Titre du projet: Installation d'une génératrice d'urgence
Édifice 56
Ferme expérimentale centrale, Ottawa (Ontario)

Sollicitation No: 13-1427

3 mars 2014

Les modifications suivantes aux documents de soumission entrent en vigueur immédiatement. Cet addenda fera partie des documents de contrat.

DÉTAIL TYPE DE BOLLARD DE PROTECTION

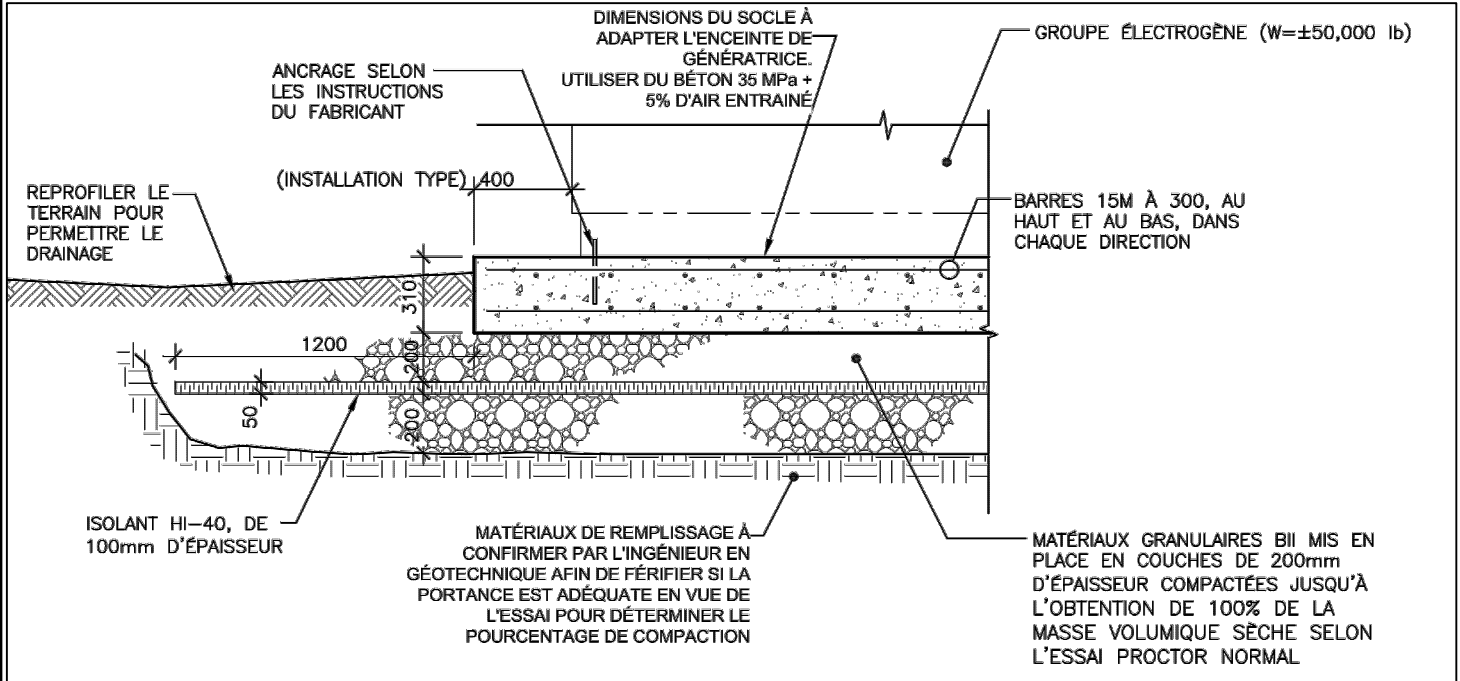
Q11. Est-ce que des barres d'armature sont requises pour la dalle sur sol, et si oui, pouvez-vous fournir des détails ?

Q12. Pouvez-vous fournir tous les détails concernant la dalle de béton et les bornes de protection?

1. Au dessin E100 « Plan du site et détails du groupe électrogène », Note 7 :

Supprimer : Bollard en acier galvanisé de 200mm de diamètre.

R11. Voir le dessin ESK-2 ci-inclus.

R12. Voir les dessins ESK-1 et ESK-2 ci-inclus.

Remplacer par : L'Entrepreneur doit prévoir des bollards de protection en acier de 200mm de diamètre rempli de béton autour du socle de béton de l'enceinte selon la présentation. Se reporter au dessin ESK-01 pour détails de bollard.
